改善箇所説明図

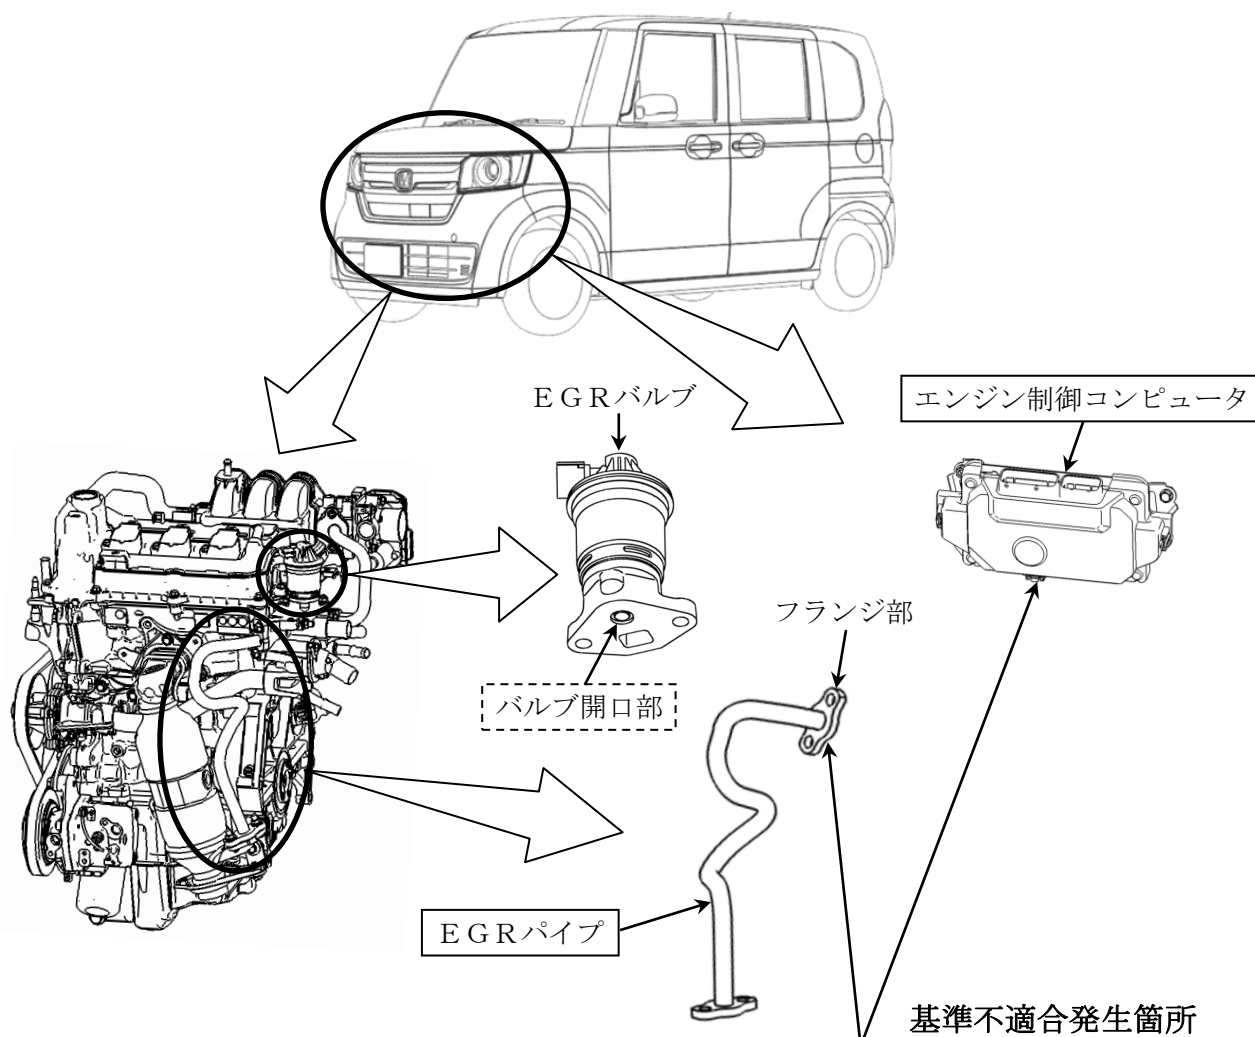
自然吸気エンジンに搭載されている排気ガス再循環装置（EGR）において、EGRパイプフランジ部の材質及びEGRの作動制御プログラムが不適切なため、冷間時の短距離走行を繰り返すと、当該パイプフランジ部とEGRバルブ開口部周辺に凝縮水が付着し、腐食することがある。そのため、そのまま使用を続けると、腐食した破片がEGRバルブとバルブシートの上に噛み込み、最悪の場合、走行中にエンジンが停止し再始動できなくなるおそれがある。

- ①全車両、EGRパイプを対策品と交換し、エンジン制御コンピュータを対策プログラムへ書き換え、EGRバルブ開口部周辺の錆を取り除く。
なお、対策品の供給に時間を要することから、ご希望されるお客様には先行で対策プログラムの書き換えを行い、部品準備が整い次第、改めて案内し対策品と交換する。
- ②全車両、EGRパイプを対策品と交換し、EGRバルブ開口部周辺の錆を取り除く。
なお、対策品の供給に時間を要することから、部品準備が整い次第、改めて案内し対策品と交換する。
